Nota Zienswijzen Ontwerpbestemmingsplan Meerburgerpolder Zuid, Centrumblok

Op 18 juni 2019 heeft het college van burgemeester en wethouders ingestemd met het ontwerpbestemmingsplan Meerburgerpolder Zuid, Centrumblok. Het ontwerpbestemmingsplan Meerburgerpolder Zuid, Centrumblok en de daarbij behorende stukken hebben vanaf 30 juli 2019 zes weken voor een ieder ter inzage gelegen.

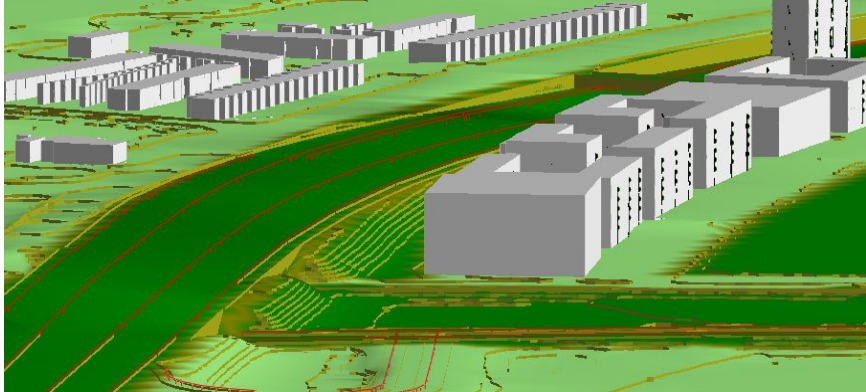
1.3.	A4 ligt op een verhoogd talud dit is in de geluidsberekening niet opgenomen.	Figuur 3.2 uit het rapport kan inderdaad een wat vertekend beeld geven. Hieronder is een uitsnede uit het model gemaakt, gezien vanaf de N11 zijde. Hier valt uit op te maken dat het talud voor de A4 aan de N11 zijde hoger loopt. De onderste verdiepingen kijken echter niet tegen het talud aan aangezien in de onderste verdiepingen van het Siemens-gebouw parkeren zit. Bij de overige blokken zit in ieder geval op de begane grond een laag parkeren. Van een A4 talud is al vrij snel geen sprake meer t.h.v. het Centrumblok.
